# INFORMAÇÃO DE SERVIÇO

## Indicações para a montagem dos LuK RepSet® 621 3027 09/33, 621 3045 09/33 e 621 3050 09/33

**Fabricante:** Opel, Vauxhall

**Modelos:** Astra G/H, Combo, Corsa C, Meriva, Signum, Vectra C, Zafira B

**Fig. 1:** Nº OE 90536140 / 616169 sem afundamento do contorno, profundidade do volante motor 19 mm

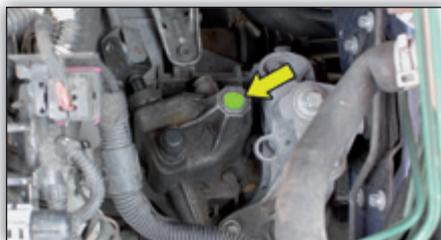
Houve situações nos modelos indicados em que a embraiagem dava esticões de vez em quando. O problema sucede principalmente após um período de inatividade prolongado e com uma temperatura exterior inferior a 100 C.

Por isso, a partir de maio de 2007, os fabricantes de veículos integram de origem uma embraiagem e um volante motor modificados. A profundidade do volante motor foi alterada de 19 para 21,6 mm.

Nas figuras 1 e 2 apresentam-se as características distintivas de cada volante motor.

Os seguintes kits de embraiagem devem ser utilizados com cada volante motor:

Nº OE do volante motor	LuK RepSet®
<b>90536140/616169</b> sem marca de cor, profundidade do volante motor 19 mm	621 3027 09 621 3027 33 621 3027 34
<b>93186460/5616016</b> com marca de cor, profundidade do volante motor 21,6 mm	621 3045 09 621 3045 33 621 3050 09 621 3050 33
